第24回福井県嶺南地域流域検討会の審議内容のご紹介

早瀬川水系の河川整備計画(原案)について

↑ 計画高水流量および計画高水位図

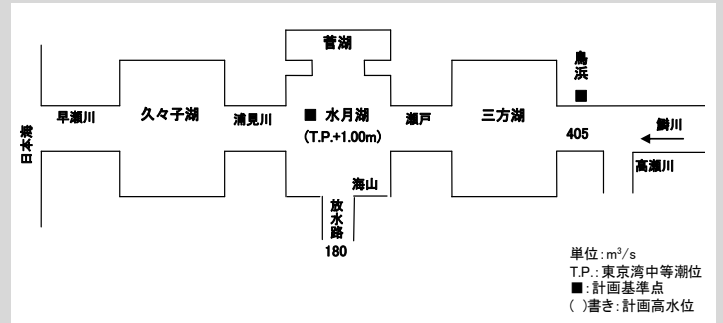
1. ダムなど洪水調節施設を計画している河川整備計画の流量配分図には、施設による調節前の洪水流量が記載されている。同様に、放水路による洪水調節前の湖の水位を流量配分図に記載すべきではないか。また、久々子湖、三方湖の計画水位も記載してはどうか。
⇒【事務局】検討します。
2. 湖の生態系再生、保全のために具体策をどのように実施するかが大事だと考える。目標はよかったけれども実施できなかったというのでは、本当の再生につながらない。これからの努力をお願いしたい。
3. 三方五湖水辺生態系再生研究や自然再生協議会へ河川管理者はどう関わっていくのか？
⇒【事務局】これまで整備してきた水生植生帯護岸や石組護岸を調査研究の対象としてもらうとともに、事後調査等の資料や情報を提供し、今後の護岸整備等に研究成果をフィードバックできるよう協力して行きます。
